改善箇所説明図

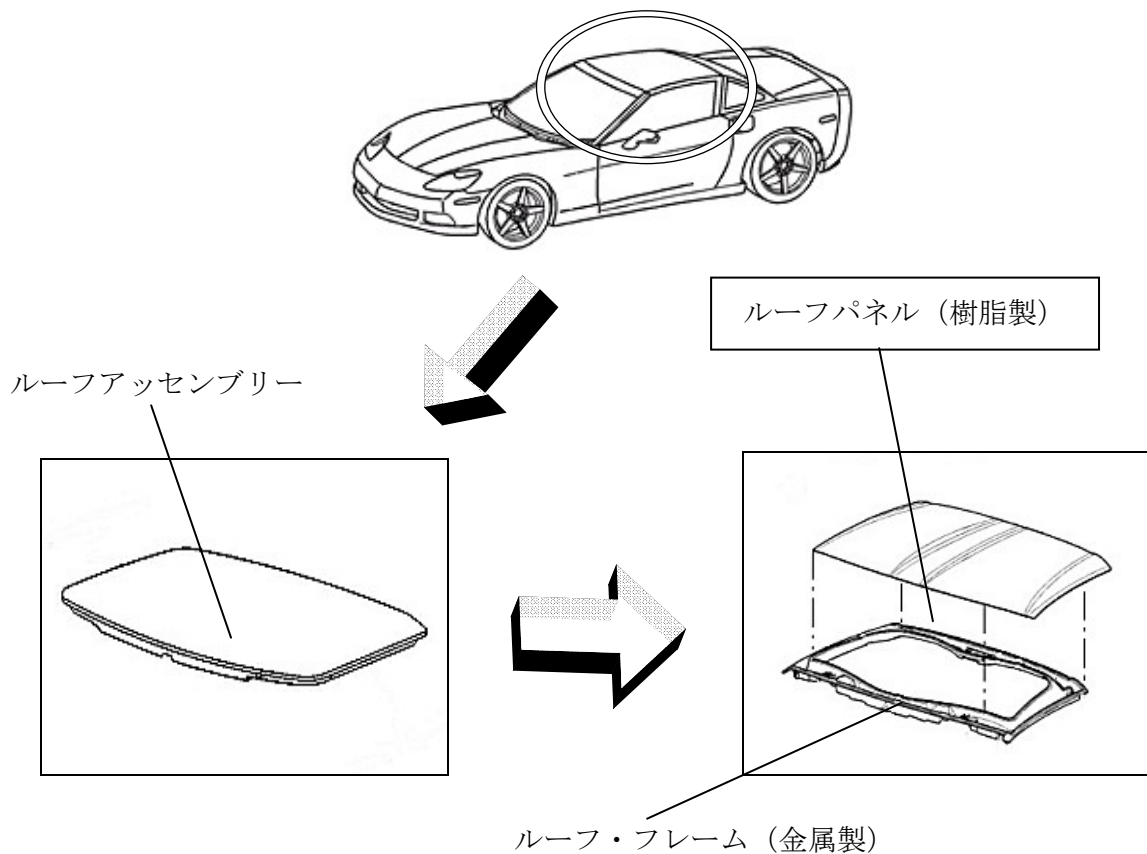
基準不適合発生箇所

屋根部分が脱着式（リムーバブル・ハードトップ）となっている車両の屋根部分の金属製フレームと樹脂製パネルとの接着が不十分なため、走行中の振動等により接着が剥がれることがある。そのため、そのまま使用を続けると、当該パネルが外れ、最悪の場合、脱落するおそれがある。

<改善内容>

全車両、当該部分を点検し、接着剤の補充をする。なお、剥がれが確認できたものは、樹脂製パネルを対策品と交換する。

樹脂性パネルを交換する場合、対策品の供給に時間を要するため、当面の暫定処置として、対象のユーザーに不具合の状況説明し、後日当該パネルを対策品と交換する。
